MODIFICACIÓN ESTUDIO DE IMPACTO AMBIENTAL CATEGORÍA II

SECCIÓN N°1 DESCRIPCIÓN DE MODIFICACIÓN A REALIZAR

URBANIZACIÓN UBER MODIFICACIÓN ESTUDIO DE IMPACTO AMBIENTAL CATEGORÍA II	Fecha: Enero 2021 Página 1 de 13
PROMOTOR: CORPORACIÓN UBER, S.A.

Proyecto Original	Proyecto Modificado
URBANIZACIÓN UBER	URBANIZACIÓN LAS PERLAS

Figura N°1 Lotificación Original vs Lotificación Modificada

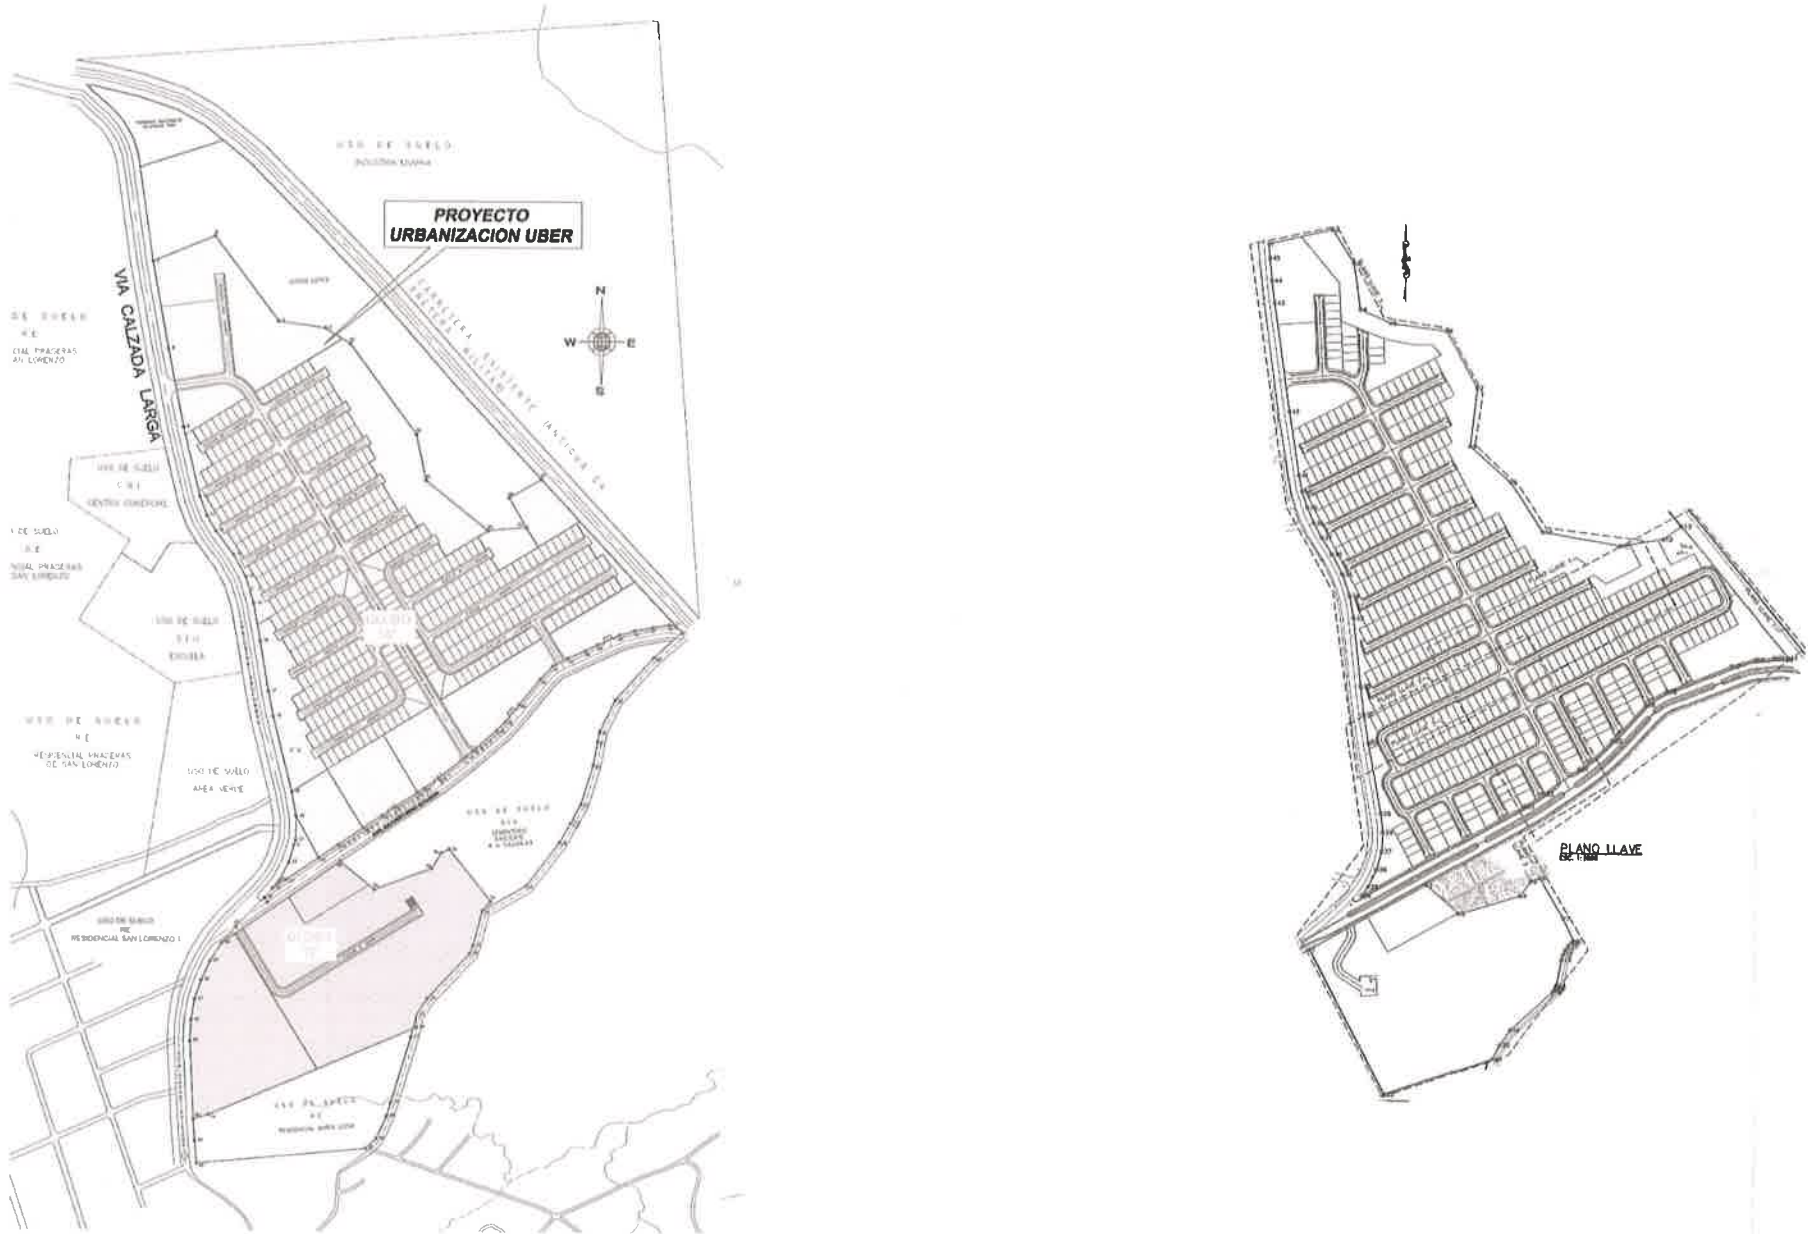
La presente modificación se solicita fundamentalmente por tres cambios significativos:

- Cambio de Promotor
- Cambio de Nombre del Proyecto
- Modificación de Lotificación y EOT, reducción del área total de desarrollo

Proyecto Original	Proyecto Modificado
<p>El proyecto será desarrollado en dos globos de terreno:</p> <p>1) el Globo A, cuya superficie es 24 hectáreas + 2345.88 m² tendrá 442 lotes para Residencial Unifamiliar – RU, 3 lotes para Residencial de Conjunto – RC, 3 lotes para Uso Comercial – CBI-C1, 6 lotes para área verde – PV – PI, 1 lote para área de equipamiento - ESV – y 1 lote para servicio institucional urbano 1 (Siu 1); y</p> <p>2) el Globo B, cuya superficie es de 8 hectáreas + 0001.87 m² tendrá 2 lotes para uso comercial – CBI – C1 y 1 lote de áreas verdes urbanas – AVU, los cuales a futuro serán vendidos para el desarrollo de actividades en base a su normativa de uso de suelo, previa aprobación del respectivo Estudio de Impacto Ambiental.</p> <p>Esta obra será ejecutada en la finca 1714, que posee una superficie actual de 32 ha + 2347 m², localizada en el corregimiento de Alcalde Díaz, distrito y provincia de Panamá. La misma es propiedad de Corporación UBER, S.A.</p>	<p>El proyecto será desarrollado en dos fincas, segregadas de la finca original 1714:</p> <p>✓ 1) Finca 30332646, cuya superficie es 22 hectáreas + 5009 m² + 68 dm², tendrá 525 lotes para Residencial Unifamiliar – RU, 4 lotes para área de parques – PRV, PIB, PV, 1 lote para Área de Equipamiento - ESV – y 1 lote para Uso Comercial – CBI y</p> <p>✓ 2) Finca 30332709, cuya superficie es de 5 hectáreas + 5839 m² + 71 dm², tendrá 1 lote para uso comercial – CBI, 1 lote de Parque Interbarrial – PIB y 1 lote para Área de Equipamiento - ESV.</p> <p>El área total del desarrollo sería de 28 ha + 849 m² + 39 dm². Ambas fincas son propiedad de Sociedad Urbanizadora del Caribe, S.A., que será el nuevo Promotor.</p> <p>Un área de 41,497.61 metros cuadrados ya no formará parte del proyecto, y se eliminan del alcance del mismo.</p>

Descripción	Proyecto Original		Proyecto Modificado	
	Área (m2)	%	Área (m2)	%
Área de Lotes	115,733.33	35.90%	113,313.77	40.35%
Nº de Lotes residenciales	445		525	
Área Comercial	44,159.43	13.70%	10,947.53	3.90%
Nº de Lotes comerciales	5		2	
Área Institucional	18,092.33	5.61%	6,676.61	2.38%
Área de Uso Público (Parques)	42,258.88	13.11%	16,350.81	5.82%
Área Verde	48,209.00	14.96%	49,727.57	17.71%
Área de Taludes	-	-	26,840.18	9.56%
Área de Tanque de Agua	Incluida en Área Verde	-	1,482.97	0.53%
Área de Planta de Tratamiento	4,292.32	1.33%	1,600.11	0.57%
Servidumbre Sanitaria y Pluvial	-	-	400.00	0.14%
Área de Calles	49,602.47	15.39%	53,509.84	19.05%
Área Total	322,347.75	100.00%	280,849.39	100.00%

Figura N°2 E.O.T. Estudio Original vs E.O.T. para Modificación

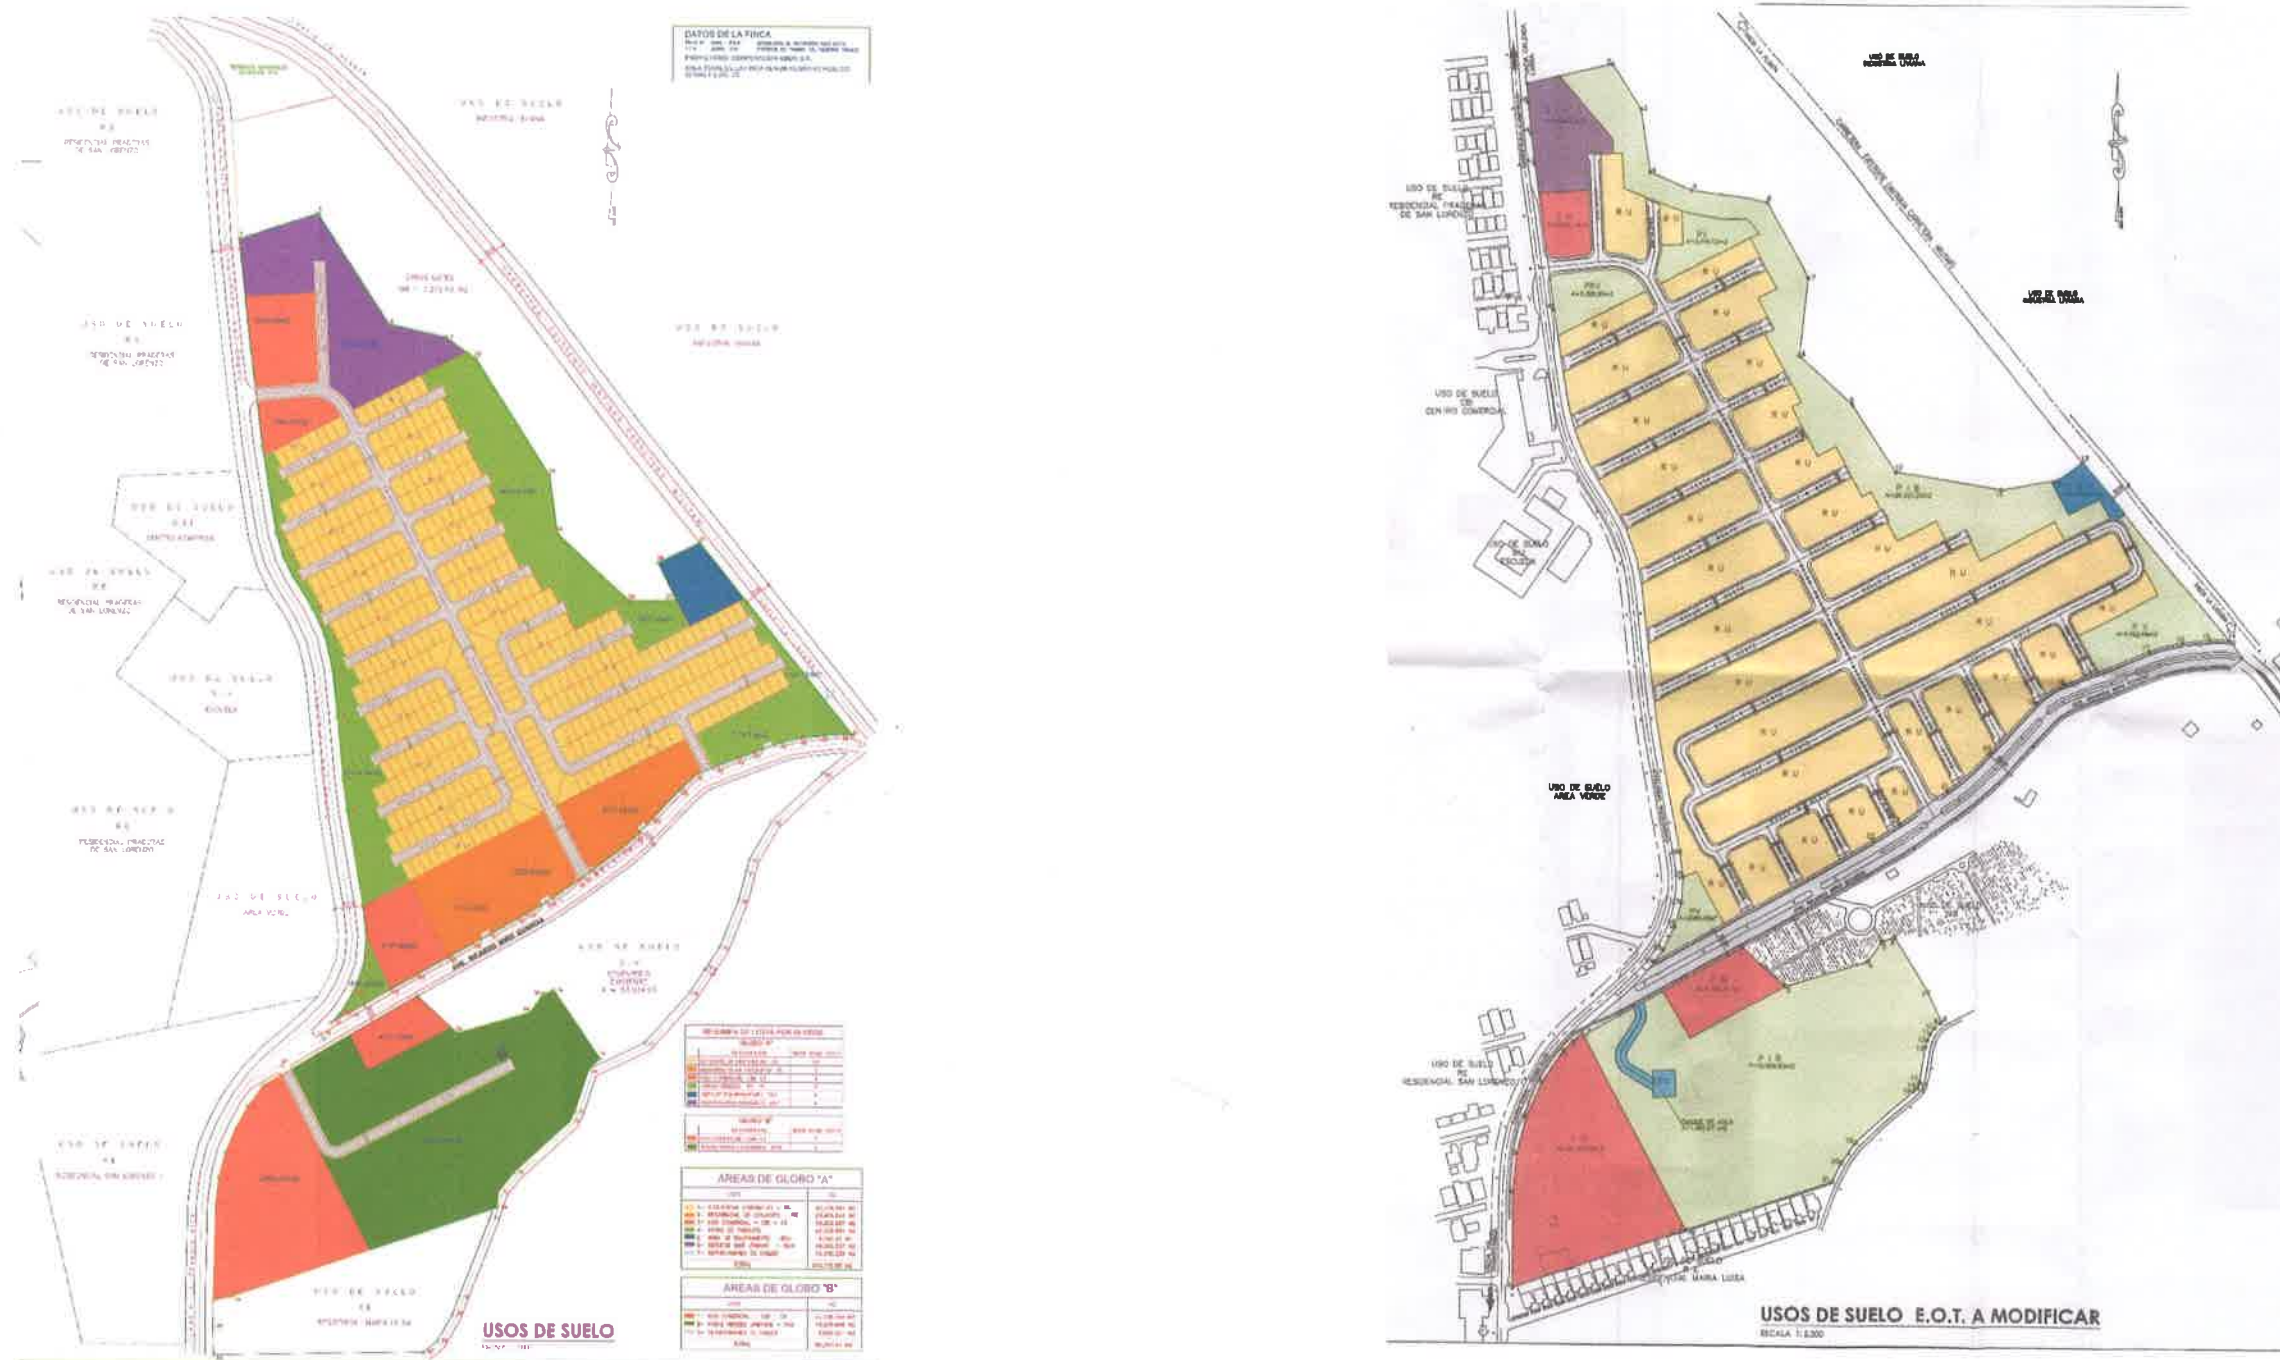
Modificación de Lotificación y EOT, reducción del área total de desarrollo

Figura N°2 Comparativo de áreas Globo A y Finca 30332646 con foto satelital

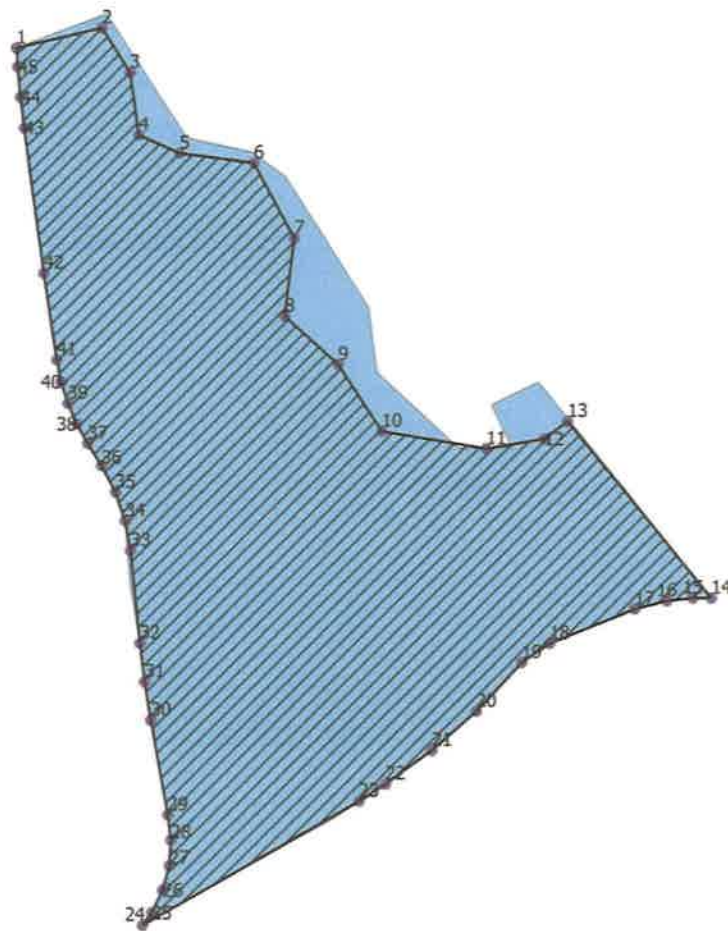
Incluyendo la foto satelital, se podría observar de la siguiente manera:

Figura N°3 Comparativo de áreas Globo B y Finca 30332709

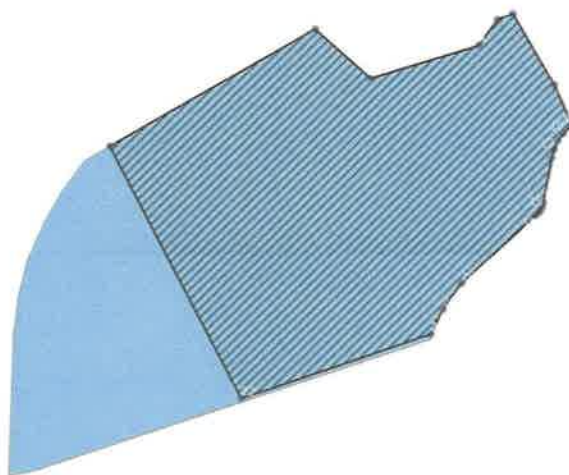
En la siguiente comparación, el color celeste corresponde al Globo B del estudio aprobado con las coordenadas corregidas y el polígono sombreado con líneas inclinadas corresponde a la Finca 30332709 de la modificación solicitada, también reduciéndose el área de cobertura del estudio.

Figura N°5 Comparativo de áreas totales

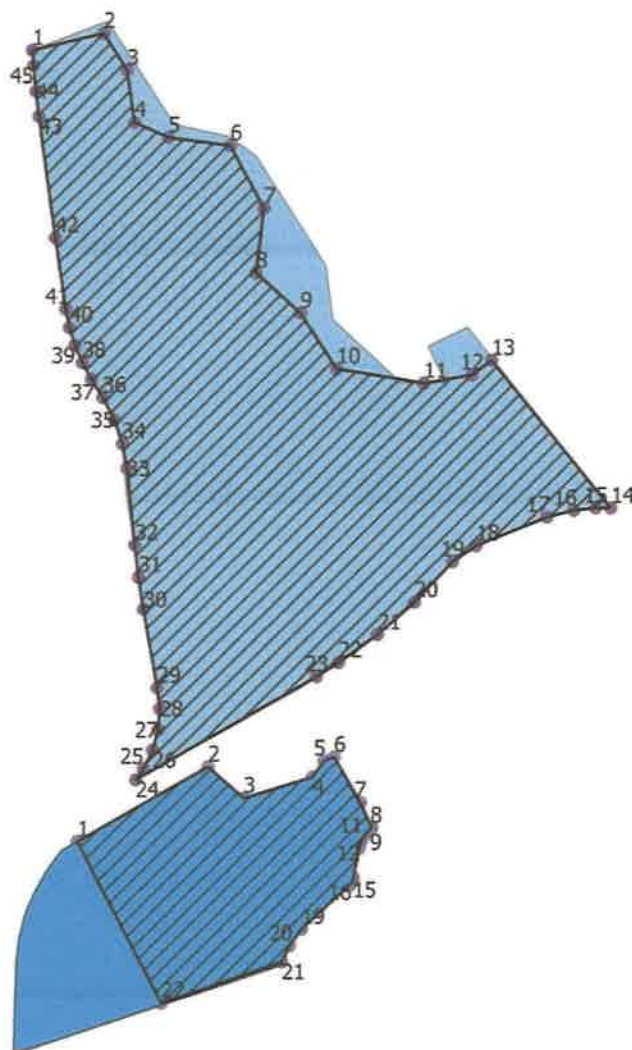
El proyecto completo se podría comparar de la siguiente manera:
